Städtebaulicher Ideen- und Realisierungswettbewerb

## Umgestaltung Richard-Wagner-Platz am Staatstheater Nürnberg

Auslober: Baureferat Stadt Nürnberg

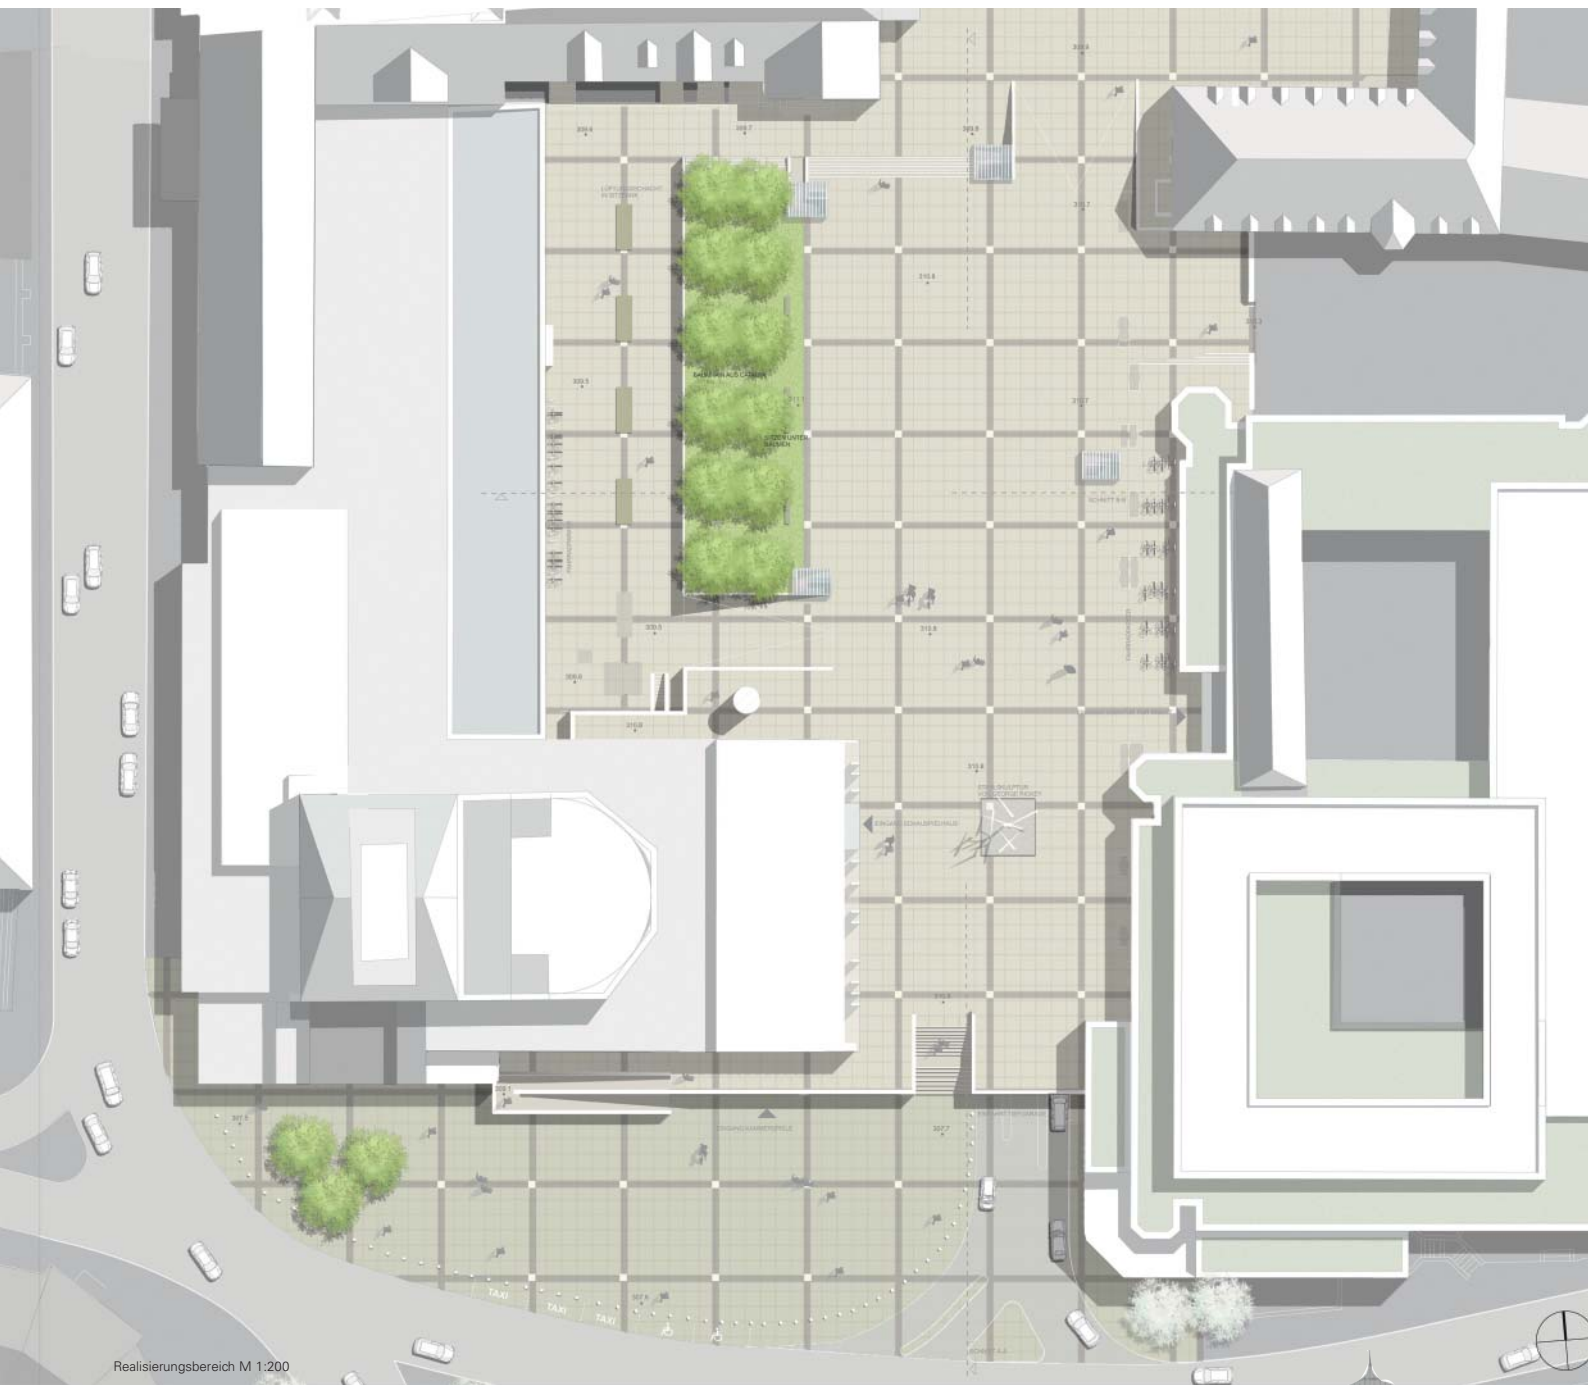
Da das Konzept fast ohne raumbildende Elemente auskommt, entsteht ein großzügiges Raumerlebnis mit ungehinderten Blickbeziehungen in der Nord-Süd-Achse.

Schön, dass damit Stadtmauer und Germanisches Museum ins Blickfeld rücken, umso nachteiliger dagegen ist die Orientierung nach Süden. Das gilt leider auch für die Höhenübergänge auf beiden Seiten. Während im nördlichen Teil eine großzügige Kombination aus Freitreppe und Rampe zum Opernvorplatz führt, wirkt der Ausgang zum Schauspielhaus deutlich zu schmal und greift zudem tief in den Vorplatz ein. Auch die grünen Akzente sind

unterschiedlich zu bewerten: Der Hain aus Trompetenbäumen wirkt zwar sehr schmal und überdiszipliniert, kann sich aber an der richtigen Stelle und entsprechender Höhenentwicklung im Platzraum behaupten. Die drei Bäume im westlichen Pschigode-Platz stehen etwas verloren an der Peripherie.

Konsequent kontrovers auch die Funktions- und Dekorelemente: Unpräzise Glaskuben markieren die TG-Ausgänge im Kontext mit dem neuen Theaterfoyer, pompös und überdimensioniert dagegen die Pollerreihe zur Sandstraße.

Das Beleuchtungskonzept nimmt die Grundstruktur folgerichtig auf, ob bei umlaufender Fassadenbeleuchtung allerdings eine derart hohe Netzdicke erforderlich ist, steht in Frage.

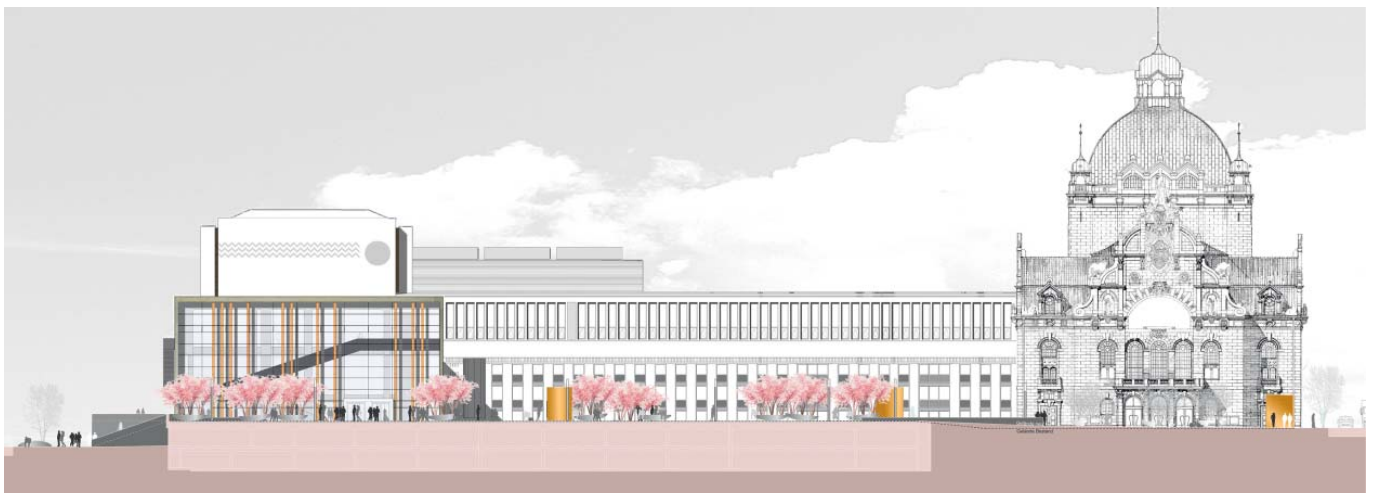
Der Karl-Pschigode-Platz wird in der Folge und dem künftigen Eingang Kammerspiele nicht als Potential erkannt und den Erschließungselementen Rampe und Treppe dem Verkehrsraum „überlassen“, was sehr kritisch gewertet

werden muss. Grundsätzlich wird durch das Anlegen der Platzfelder, die durch Formatwechsel des gleichen Natursteinbelages herausgestellt werden, die schnelle Querung des Richard-Wagner-Platzes unterbrochen und rhythmisiert, so dass ein Angebot an Aufenthaltsräumen plausibel wird. Besonders im mittleren und größten Platzbereich unterstützen kleine Mauern die Idee von dem Platzfeld ähnlich einem Teppich, gleichwohl werden sie geschickt in die Platzgliederung – begründet im Höhensprung der Tiefgarage und dem tiefer liegenden Bühneneingang – einbezogen zur Terrassenausbildung mit Sitzstufen und ausgestattet mit Details zur thematischen Bespielung dieses Platzraumes (Hülsen für Kulissen, Angebot Bestuhlung für Außenbühne).

Das Motiv der Sitzmauern zur Ostseite des Platzes erscheint verschwindend klein im Verhältnis zur umstehenden Bebauung und funktionalen Abgrenzung bzw. Doppelung von Rampenerschließungen (Platz u. Hof der

Es wird in Frage gestellt, ob das Motiv in der Gleichartigkeit auf dem Platzbereichen in Größe und Höhe dem Anspruch der Raumbildung gerecht wird.
